Assemblée Générale

19 02 2025

PLU et Patrimoine

Alet- Sablons Intra-Muros

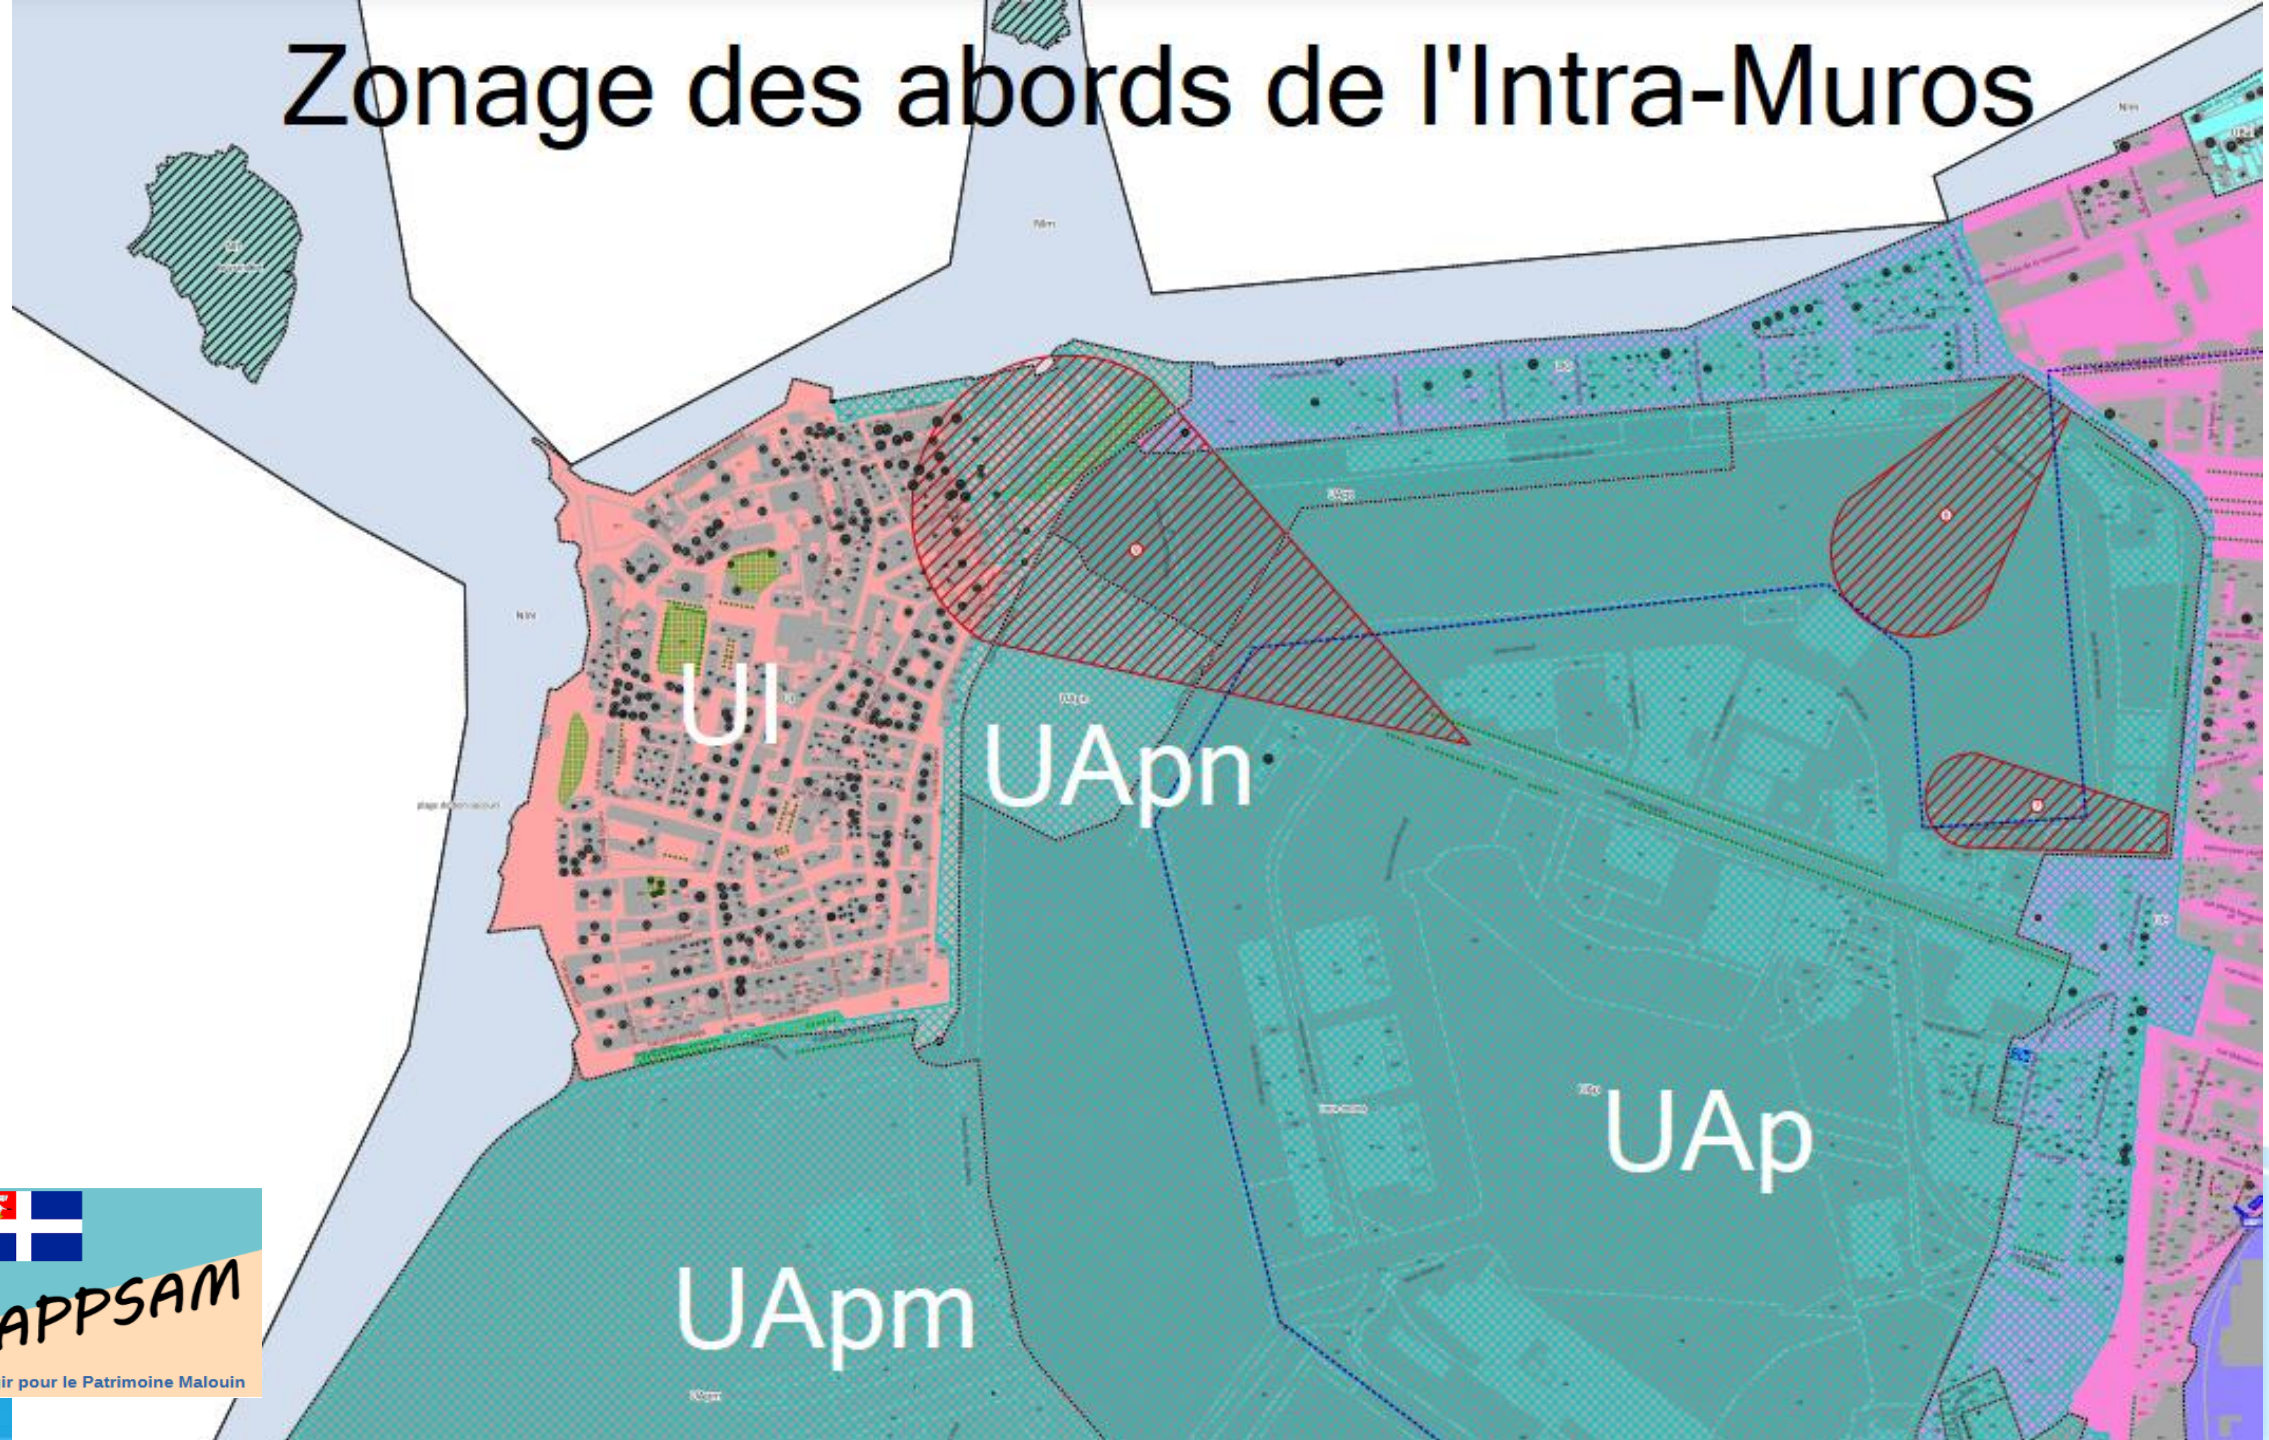
Une réponse de la ville à l'APPSAM !

► La ville confirme, page 30 de l'OAP N° 13,
(pour rassurer les adhérents de l'APPSAM ?)

« le maintien de la préservation des vues sur la vieille-ville
depuis les Bas-Sablons ! »

Les nouvelles constructions ne dépasseront pas
8m de hauteur afin de préserver les vues sur la
vieille-ville, notamment depuis les Bas-Sablons.

3-1/ LE REGLEMENT GRAPHIQUE

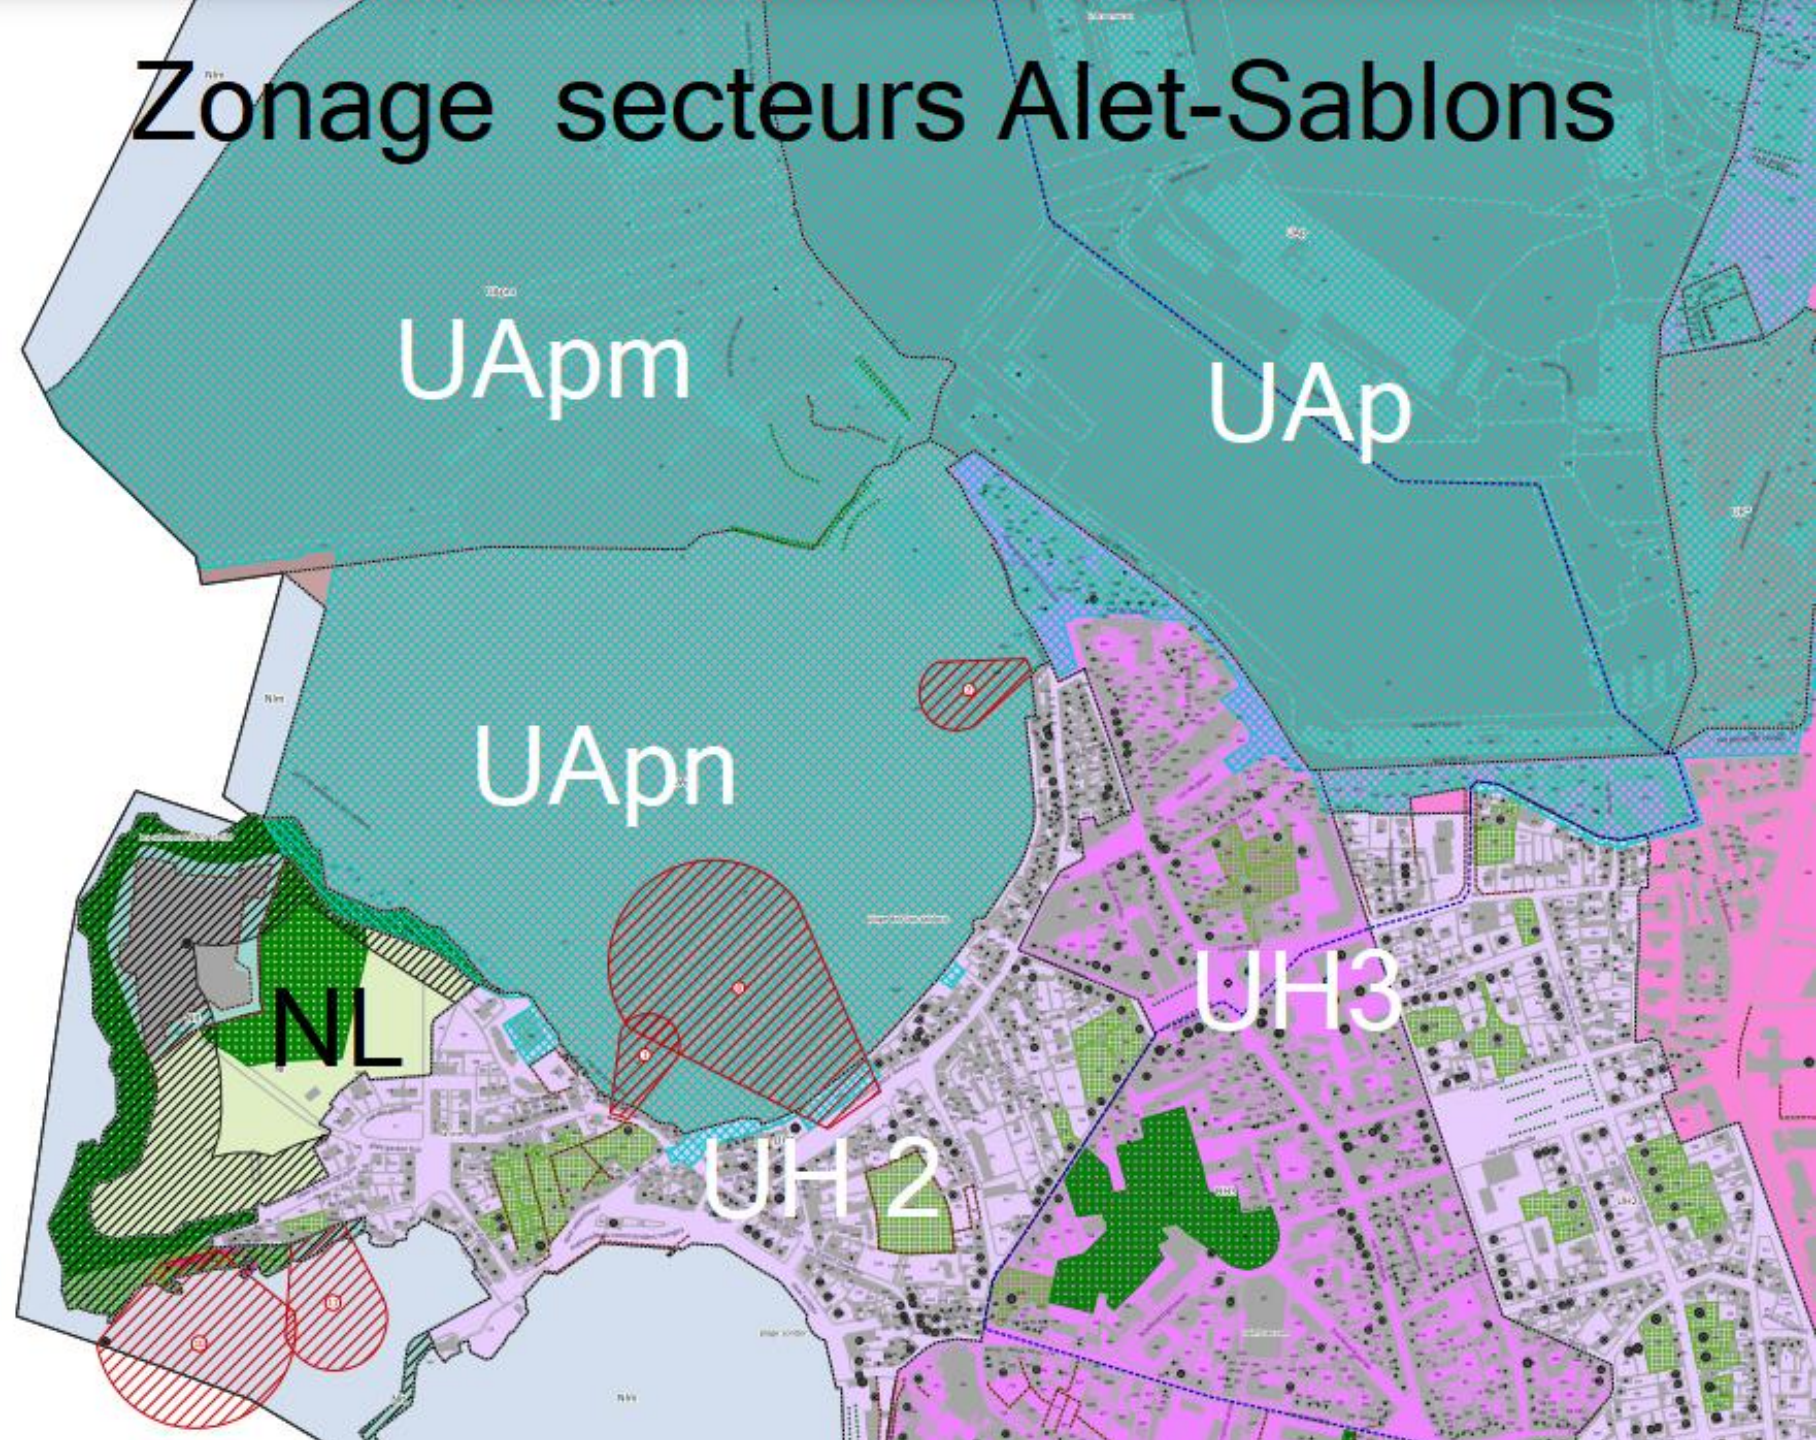
Ces zonages s’étendent sur la totalité de l’avant-port et jusqu’à la limite des remparts, sans distinction des différentes altimétries précisées dans l’OAP.

Cônes de vue sur l'Intra-Muros?

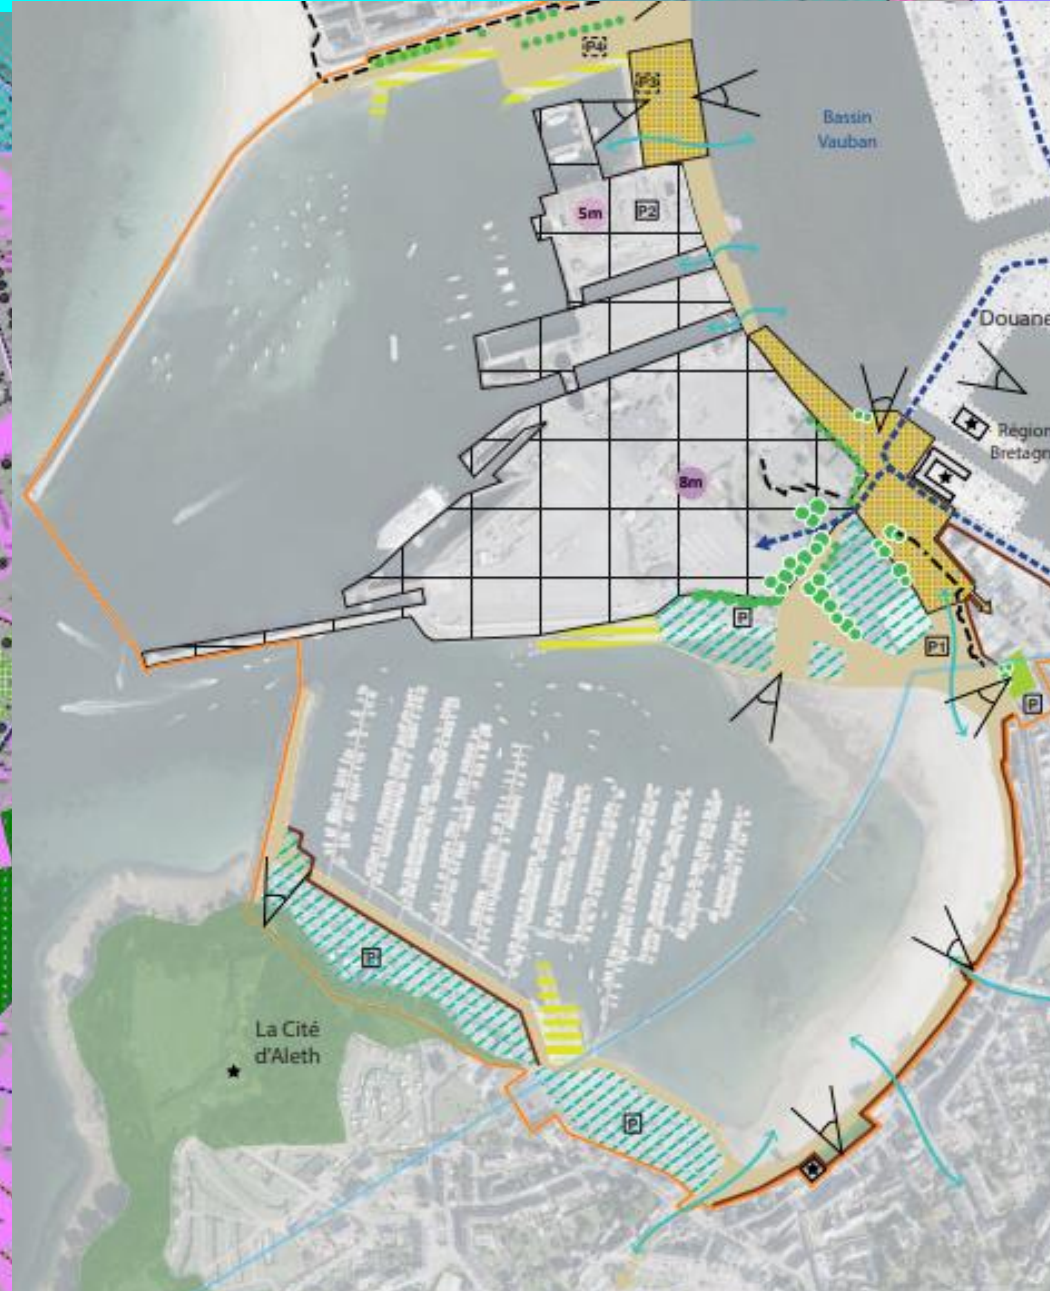
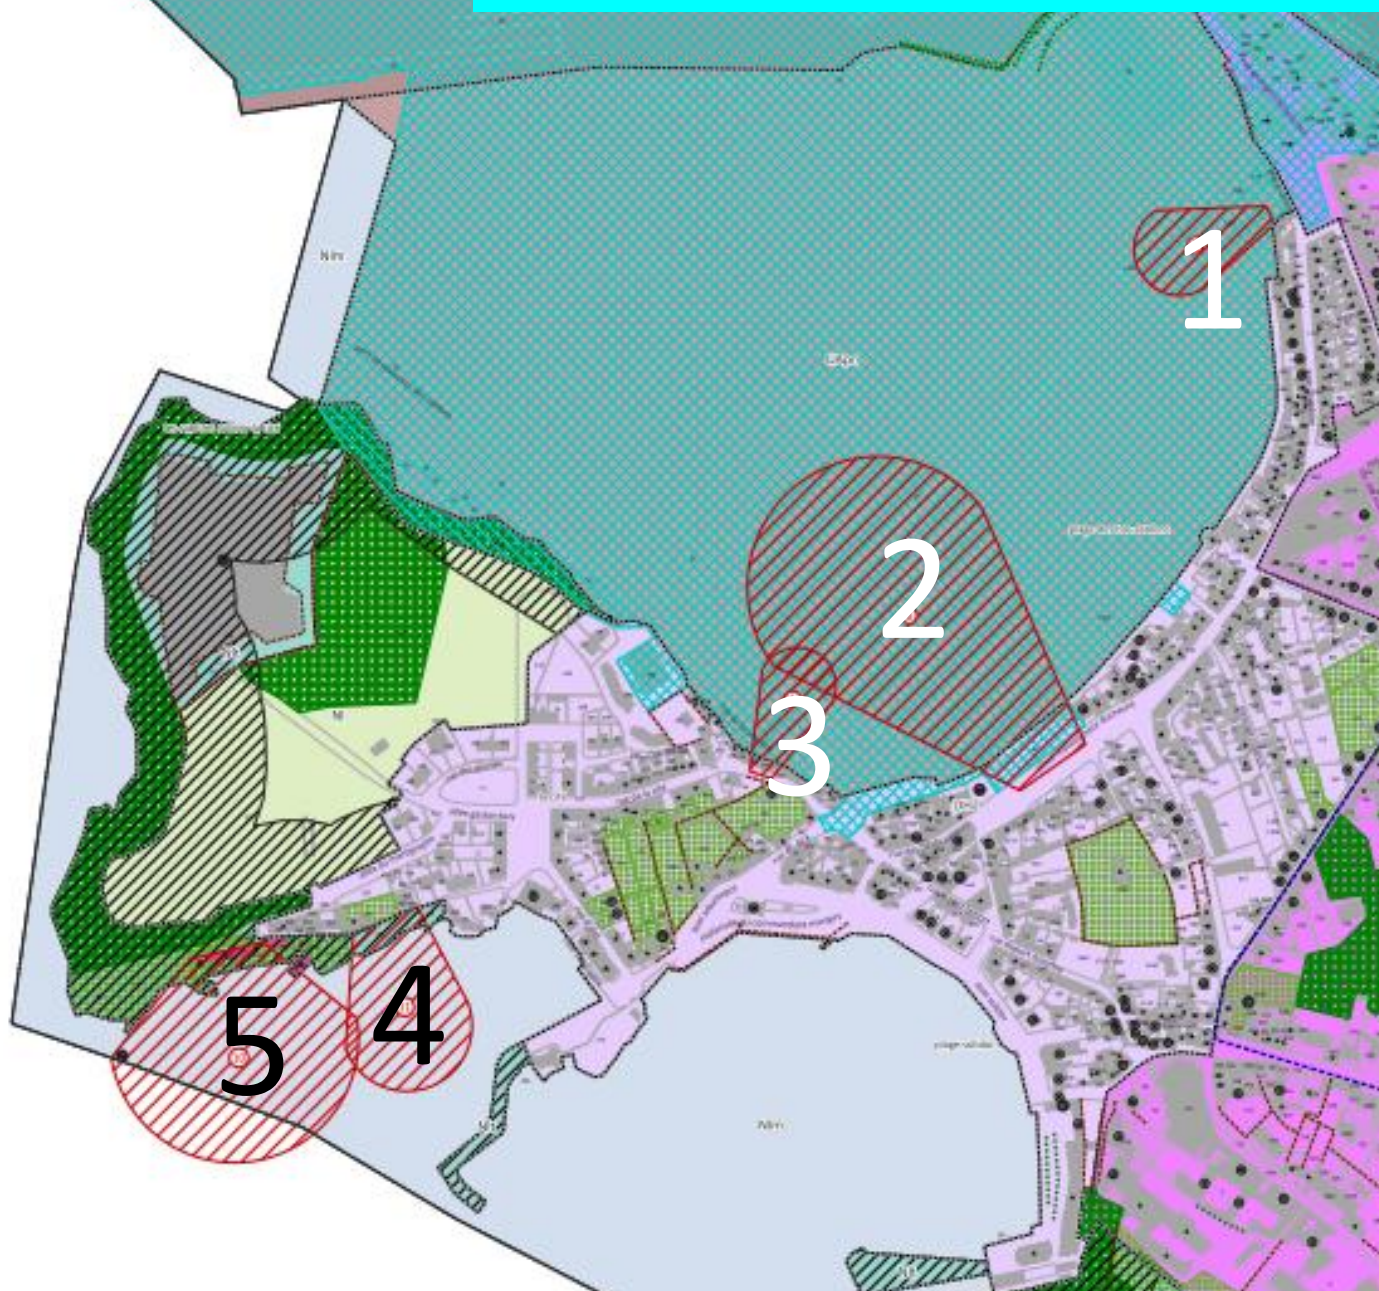
- Des « cônes de vue » à préserver sont prévus au règlement graphique sur certains secteurs pour assurer la protection des vues sur des éléments de bâtis identifiés, vers le littoral, sur des perspectives sur la ville et sur le grand paysage.
- Mais il n'existe aucune justification, délimitation précise ou prescription associée à chacun de ces 18 cônes de vue.

Définir et protéger les cônes de vues sur le patrimoine d'exception
